東京電力福島第一原子力発電所における  
事故の分析に係る検討会  
第36回会合

資料1-2：意見募集の結果等を踏まえた中間取りまとめ（2023年版）（案）の修正案について [原子力規制庁]

東京電力福島第一原子力発電所事故の調査・分析に係る中間取りまとめ（2023年版）（案）

に対する御意見への考え方

図1 ベントガスの流量配分の仮定

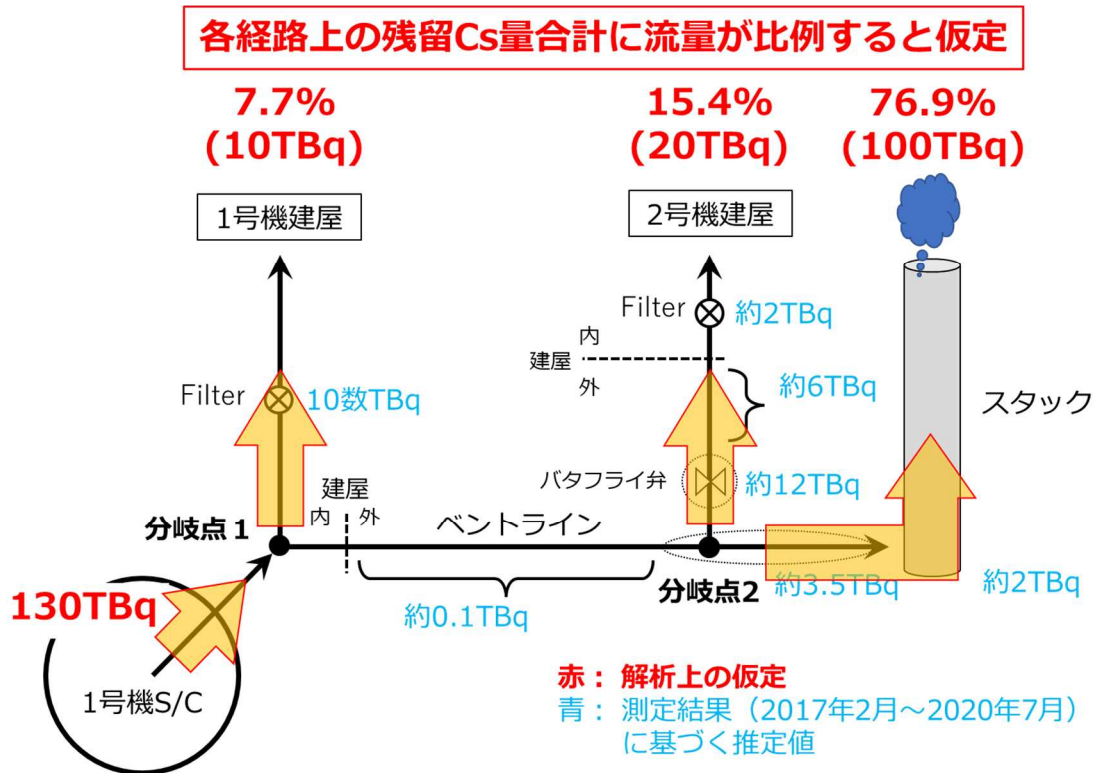
修正案	令和5年1月26日意見募集版
本文 p.14	その結果、 <u>各経路上の残留 Cs 量合計に流量が比例すると仮定し、その比率が流量配分に一致するよう圧力損失係数の調整を行うなど</u> 、図1に示すように	その結果、図1に示すように
本文 p.18	他の原子力発電所のプラントでは上層上面の落ち込みは <u>ほとんどなかった。</u>	他の原子力発電所のプラントでは <u>有意な上層上面の落ち込みは見られなかった。</u>
本文 p.26	テラス状構造 <sup>※</sup> <u>※ペDESTAL開口部、ペDESTAL外壁、原子炉格納容器シェルにおいて、既存の壁に固着した板状の形状で観測されている高さ1m以上の構造物。具体的な構造は、図8及び図9において示している。</u>	テラス状構造 <u>脚注なし</u>
本文 p.41	2号機では <u>Mo 同位体が Cs 同位体</u> に対して、	2号機では <u>モリブデンがセシウム</u> に 対して、
本文 p.15	図1 ベントガスの流量配分の仮定 <u>図中の記載を見直し</u>	図1 ベントガスの流量配分の仮定
本文 p.17	図3 原子炉ウェル付近の構造概略図 <u>図中の記載を見直し</u>	図3 原子炉ウェル付近の構造概略図
本文 p.45	略語集 <u>表中「ガンマカメラ」の項目の記載を見直し</u>	略語集 表中「 <u>γ</u> カメラ」の項目

その結果、各経路上の残留 Cs 量合計に流量が比例すると仮定し、その比率が流量配分に一致するよう圧力損失係数の調整を行うなど、図1に示すように観測された1号機及び2号機のSGTSフィルタトレインの汚染<sup>7</sup>を引き起こしたと考えられるベントガスの逆流に関する境界条件を調整することにより、観測されたSGTS配管系の汚染状況の再現性をかなり高くできることが判明した。
